工程指示 / 要求簡箋(E.I.)

工程指示編號：EI / 1157 / 19

工程名稱：觀塘裕民坊

工程項目：幕牆 趟門大貨(T2) (7F, 9-26F, 28-52F)(標準層)

名稱	起門三勾企收口呆	制圖	利春媚 2019.09.10	修改	
材料	2mm鋁板	復核	謝永林 2019.10.10	日期	
顏色	EC-DC-S332054	批准	Jason	圖號	SD-CV-01

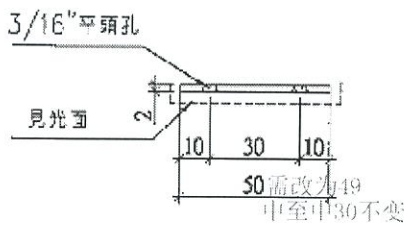
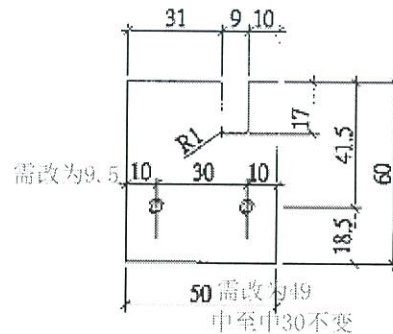
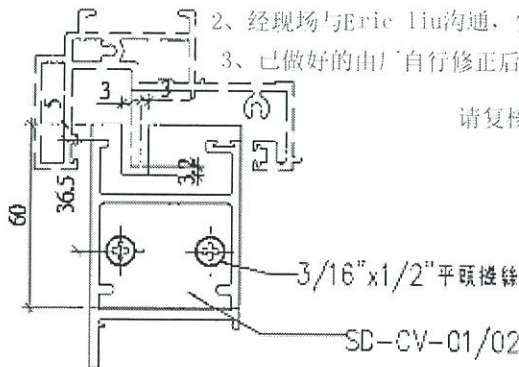
外蓋收口做法待香港定?

外蓋收口做法待香港定?

- 1、SD-CV-01、02封口呆經現場配套安裝, 有凸出料面。(由于各項加工公差累積引致)
- 2、經現場與Eric Liu溝通, 依上圖標注尺寸做修改。
- 3、已做好的由廠自行修正後安裝使用。

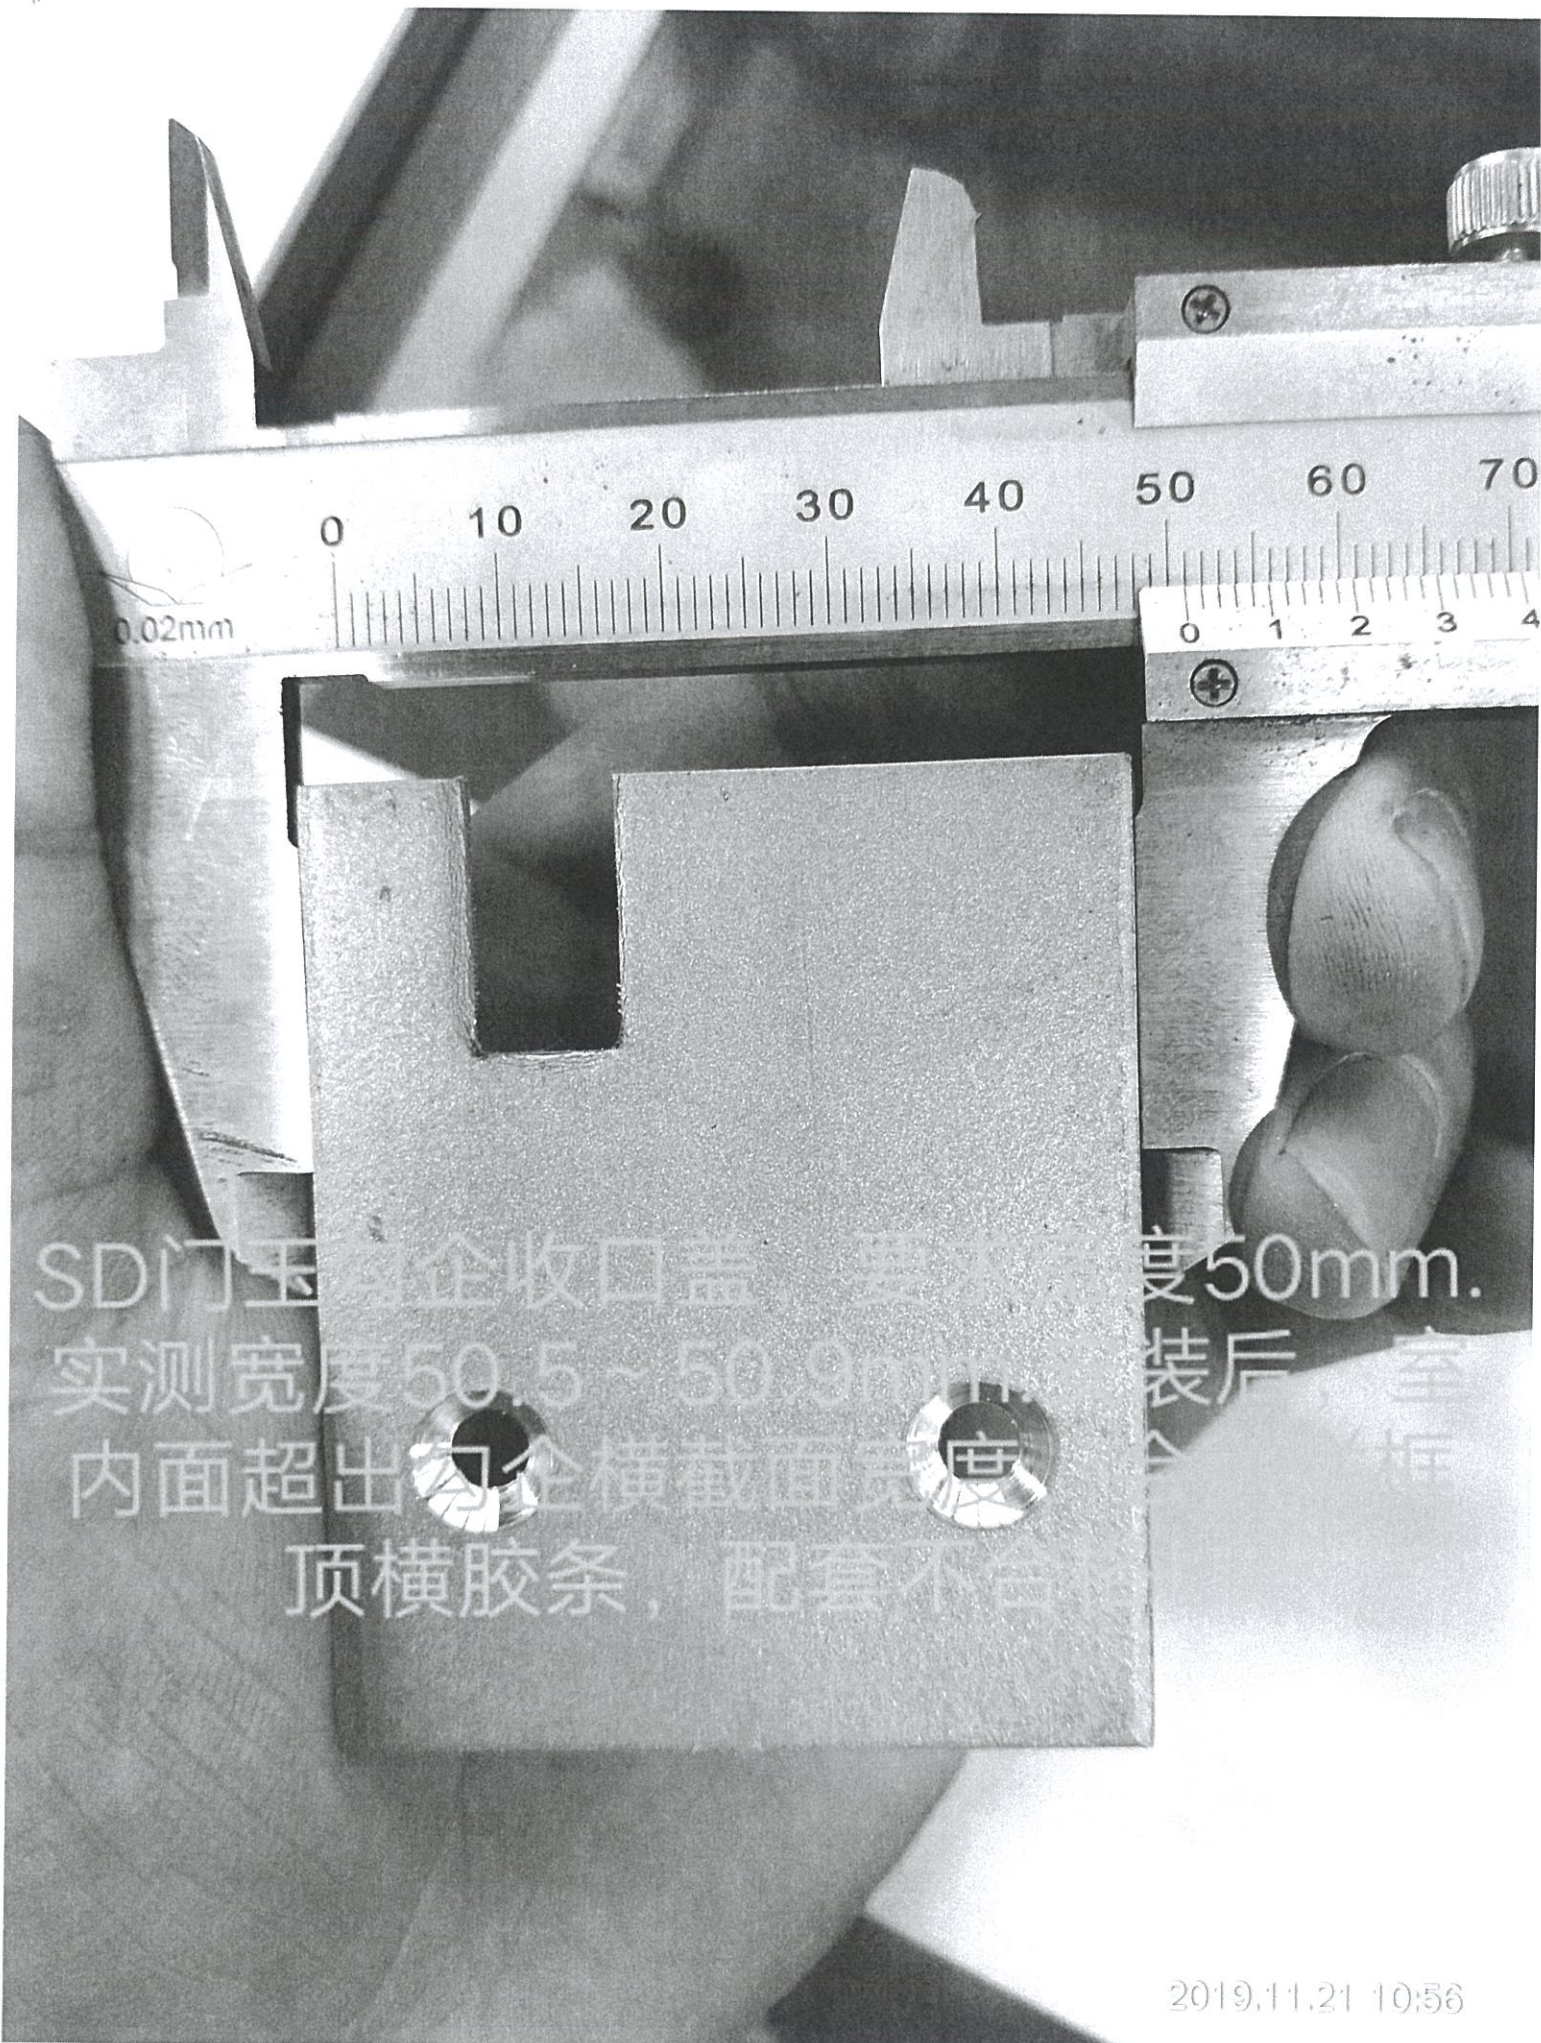
SDI门玉钩企收口盖，要求宽度50mm。
实测宽度50.5~50.9mm，装后，室
内面超出勾企横截面宽度，全框
顶横胶条，配套不合。

封裝後
伸縮門五金料
不可突出或縮

安裝後，室內面超
出勾金鋁料面 1mm

名稱	趟門玉勾企收口蓋	制圖	謝永林	2019.03.05	修改	A	B
材料	2mm鋁板	復核	謝永林	2019.03.18	日期	19.07.15	19.08.30
顏色	EC-DG-S332054	批准	Jason	2019.03.22	圖號	SD-CV-01

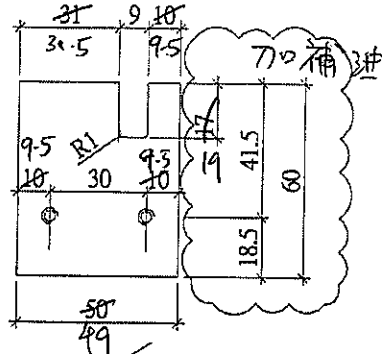
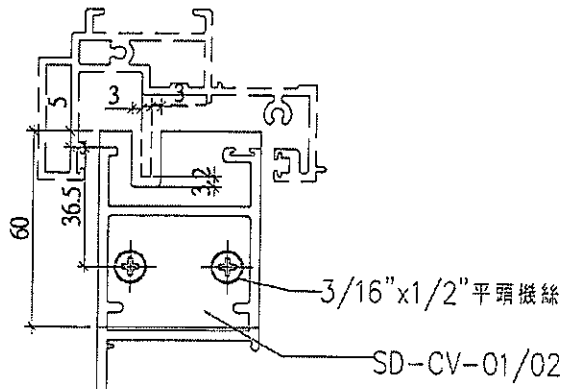
收口蓋太長易刮花SD頂橫料故修改長度

已做數量在廠修改
望早日裝後必須平齊門框料
不可伸出或縮入

B 版: 按王良報告，趟門玉頂封篤片因有加工公差問題 (請能, 封字安裝後必須預留門玉料)

實際安裝時會有突出門玉問題，開關門時會刮膠條，修改門玉封篤片
